## Teknik açıklama

Yağ basıncı ayar valfinde yapı parçası kaynaklı farklılık.

## Seri uygulama

**Resim 1:** Yağ basıncı ayar valfinin örnek görünümü (Numara 2, sarı renkle vurgulanmış)

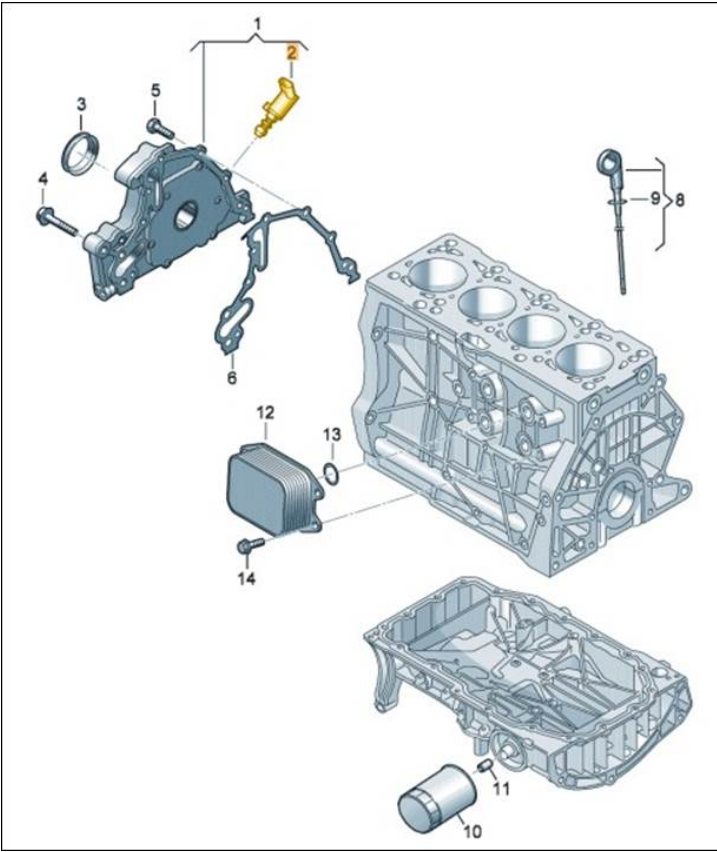
İyileştirilmiş yağ basıncı ayar valfinin kullanılması:

- Aşağıdaki motor numarası itibarıyla: DHFA\_070957

- Yağ basıncı ayar valfini (bkz. Resim 1, Numara 2, sarı renkle vurgulanmış) SEAT Atölye El Kitabı/YP Kataloğu uyarınca değiştirin.
